SERVICE-INFO

Визуални различия на обтяжна ролка 531 0628 30

LuK AS Артикулни номер: 531 0628 30

OE номер: 03G 109 243

Снимка 1: 531 0628 30 (стария вариант)

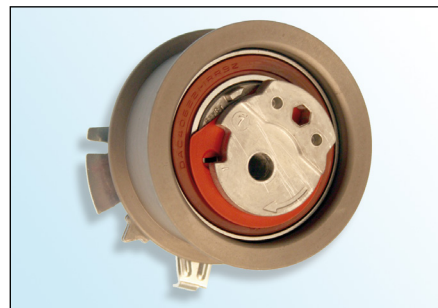
- Изработен от синтерован метал
- Повърхностно покритие E-Coat (черно)
- черно уплътнение на лагера

- Изработен от лят алуминий
- Цинково-фосфорно повърхностно покритие (светло кафяво)
- кафяво или черно уплътнение на лагера

Като част от непрестанното развитие на нашите продукти, обтяжната ролка **531 0628 30** бе модифицирана.

Тази Сервизна информация показва визуалните характеристики на „стария вариант“ и на „новия вариант“.

„Старият вариант“ на обтяжната ролка **не** е напълно излязъл от употреба и все още може да се използва и монтира в съответствие с предоставените от производителя инструкции!

При монтажа на „новия вариант“ се убедете, че повърхностното покритие на обтяжната ролка **не** е увредено!
